# Commune de Vertrieu (Isère)

## Modification de l'AVAP et transformation en SPR

### *Note de synthèse*

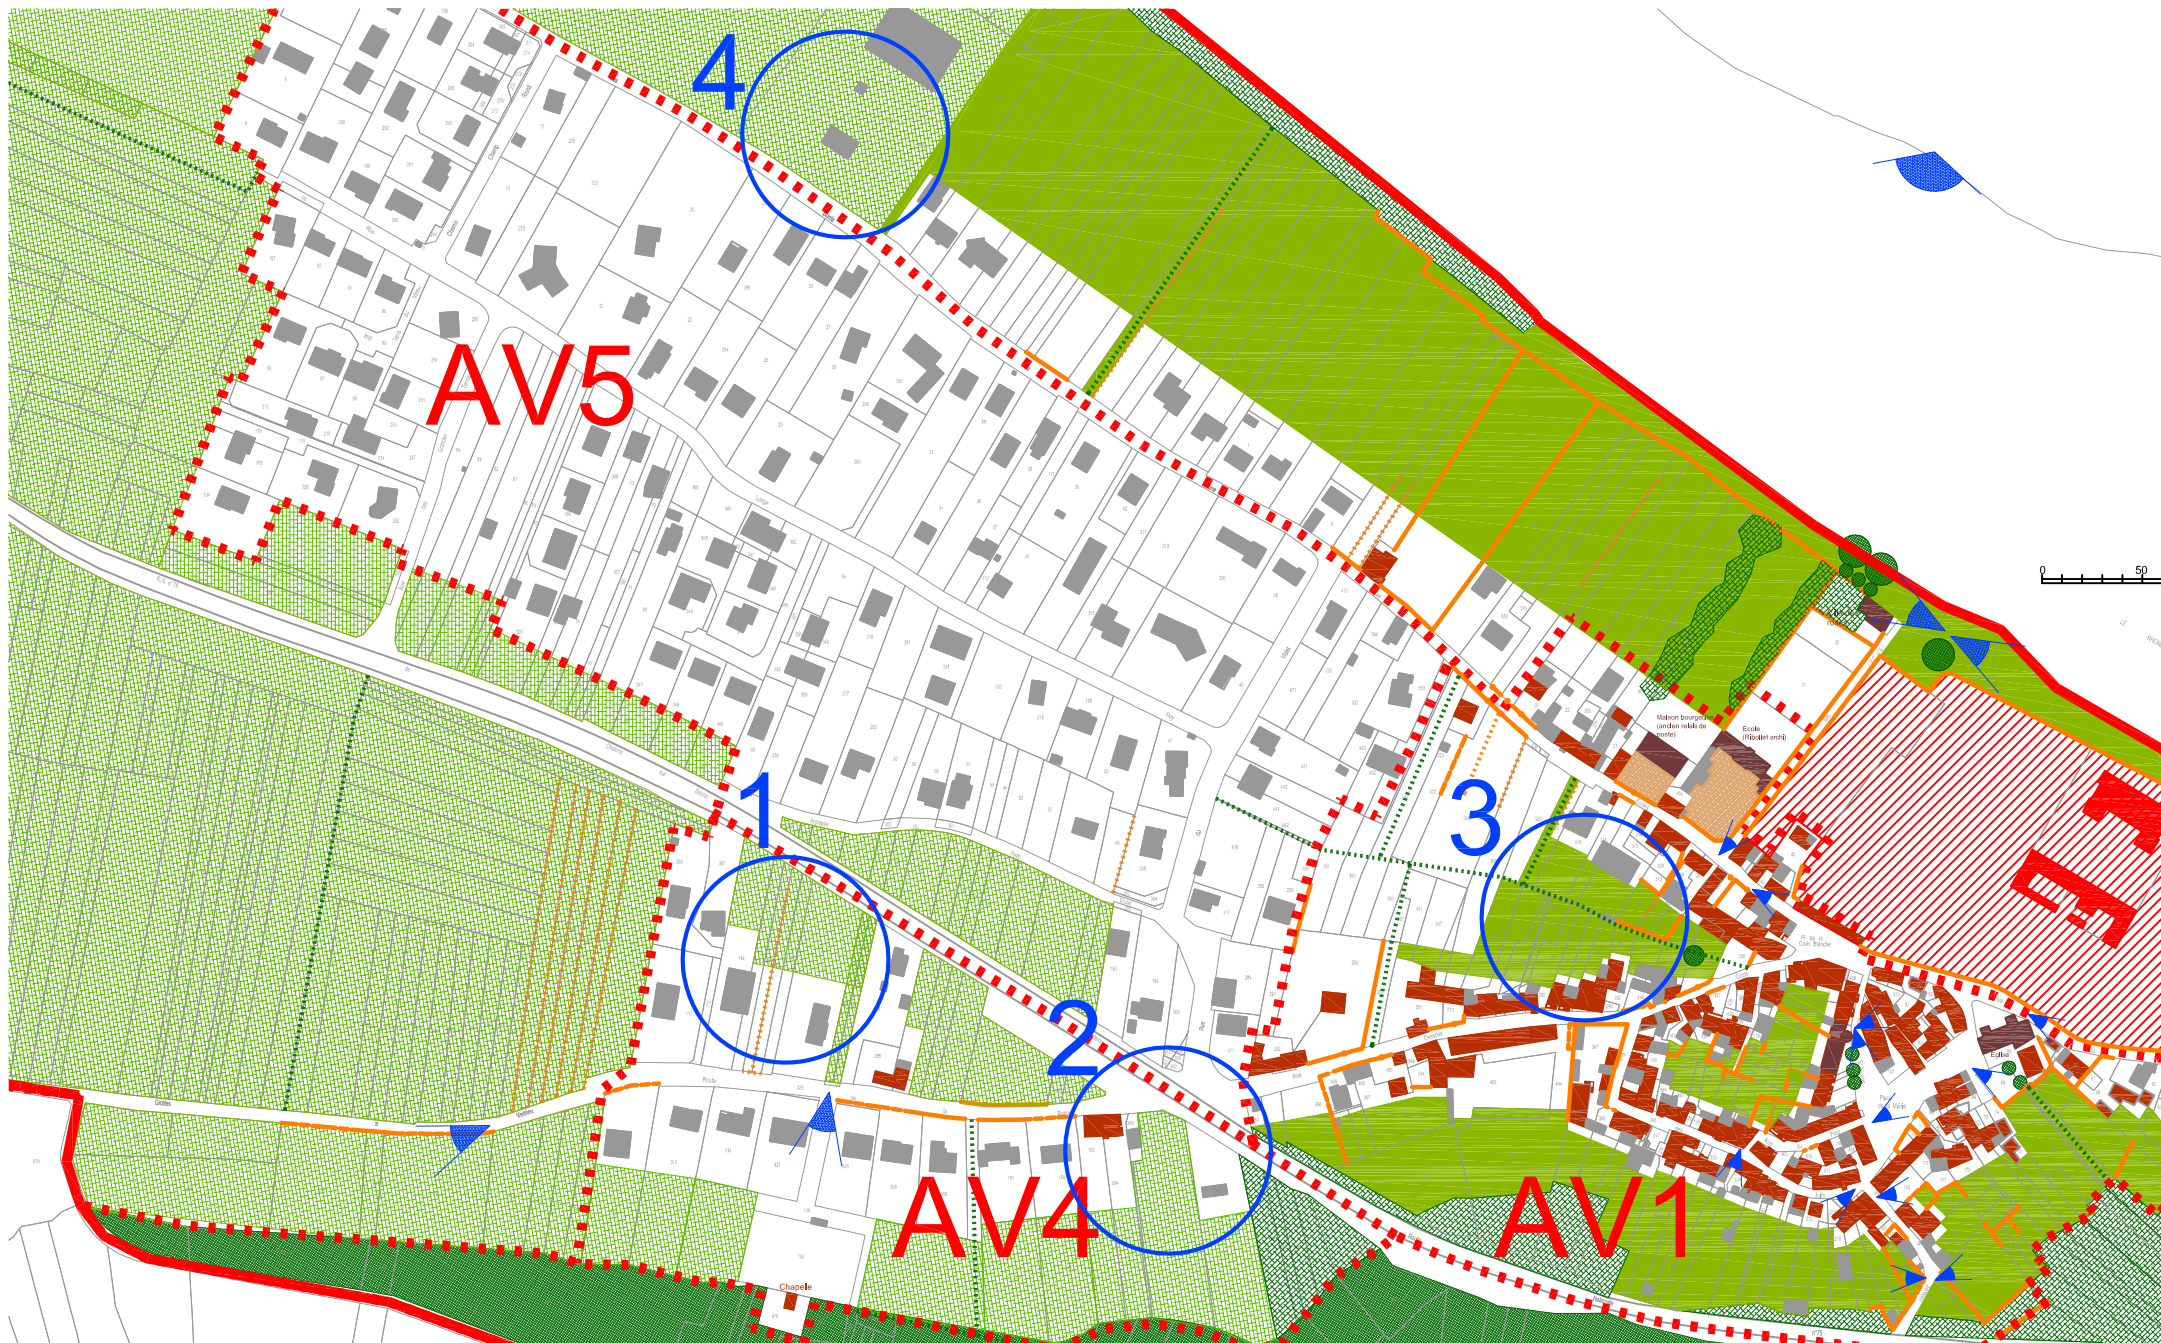
Zone 1 : parties de terrains actuellement en espace naturel ouvert passant en zone constructible, pour permettre l'extension modérée à l'arrière + suppression d'une rangée de bigues inexistante

Zone 2 : partie de terrain actuellement en espace naturel ouvert passant en zone constructible, pour permettre la construction dans le prolongement du bâti existant adjacent

Zone 3 : zone de jardins d'intérêt légèrement réduite en limite pour permettre des extensions modérées à l'arrière du bâti existant

Zone 4 : partie de terrain comprenant une maison d'habitation, actuellement en espace naturel passant en zone constructible.
